SERVICE INFO – EvR 1041

Učvršćivač ovjesa/Stabilizator 915589

za stražnju osovinu

Slika 1: 915589

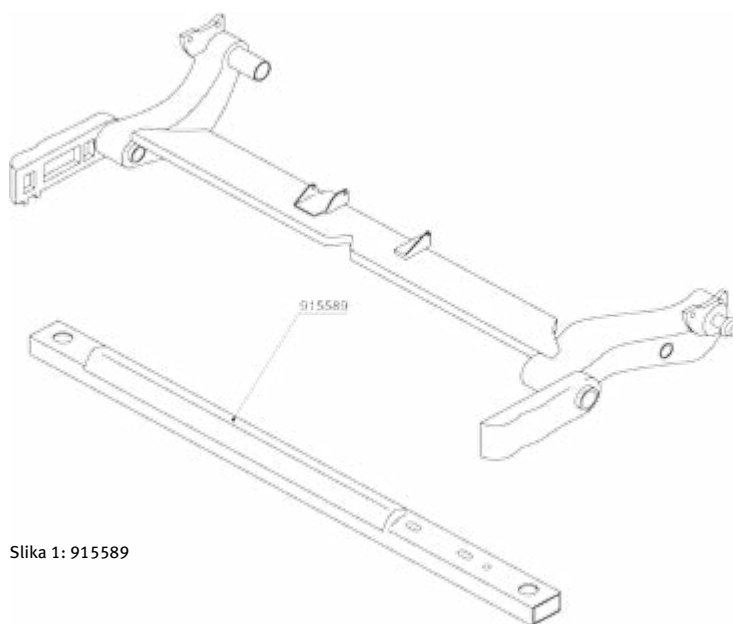
Ovaj učvršćivač ovjesa općenito je podložniji koroziji nego što je to uobičajeno zbog konstrukcije i premaza. To znači da će se češće kvariti zbog puknuća uzrokovanih korozijom. Zbog toga je potrebno posvetiti posebnu pozornost ovom dijelu tijekom provjere.

Upravo zato Ruville sada nudi pocinčani učvršćivač, kako bi ostao trajno zaštićen od korozije.
